改善箇所説明図

改善の内容

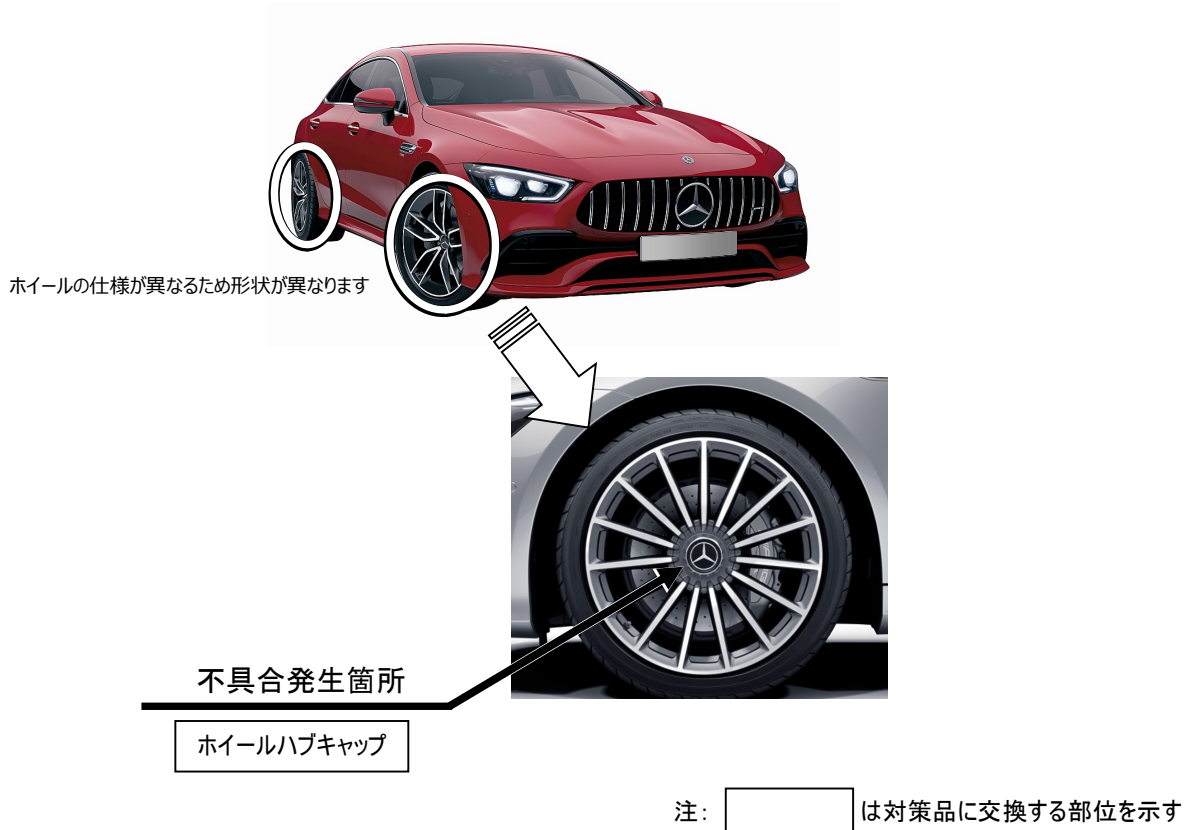
タイヤホイールのハブキャップにおいて、製造管理が不適切なため、ラッチの成型不良が発生し、ロックのかかりが弱いものがある。そのため、走行振動等で当該ロックが外れ、最悪の場合、ハブキャップやリングカバーがタイヤホイールから走行中に脱落することで他の交通の妨げになるおそれがある。

全車両、タイヤホイールのホイールハブキャップを対策品に交換する。

識別 : 車台番号の付近に黄色ペイントを塗布する
